Saksbehandlar	Arkiv	ArkivsakID
Jan Kvingedal	FA-U43	18/450

Saknr	Utval	Type	Dato
008/2023	Teknisk utval	PS	23.05.2023

Uttale - Søknad om flytting og endra anleggskonfigurasjon Vikane - Blom Fiskeoppdrett

Figur til venstre syner gammel plassering med fort yinga og figur til h gre syner ny plassering.

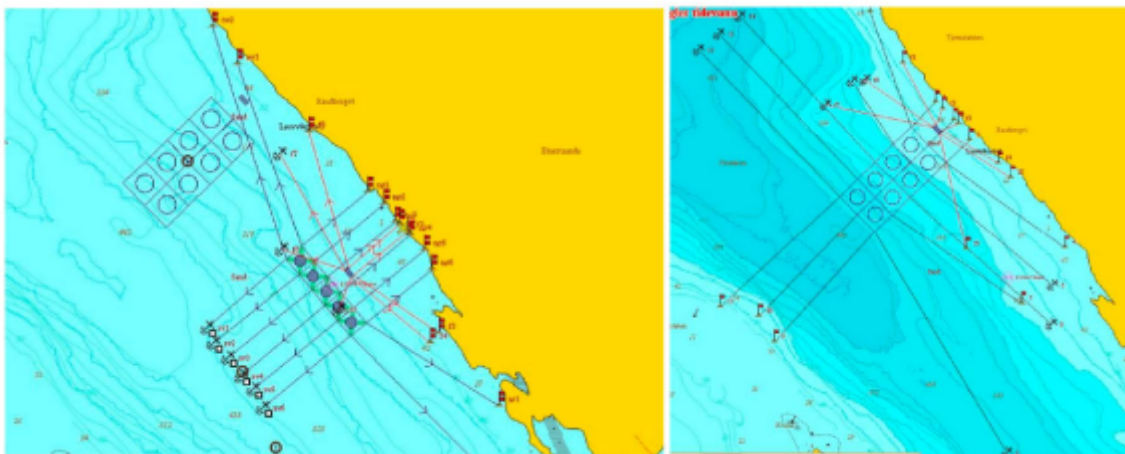
Masfjorden kommune tilrår at det vert teke med som vilkår at anlegget vert flytta lenger nord inn i nytt området i interkommunal plan for sjøareal, avsett for akvakultur, når denne planen er vedteken.

Vidare ber ein om at sjølve forflåten vert flytta lenger bort frå bustaden på gnr. 59 bnr. 10.
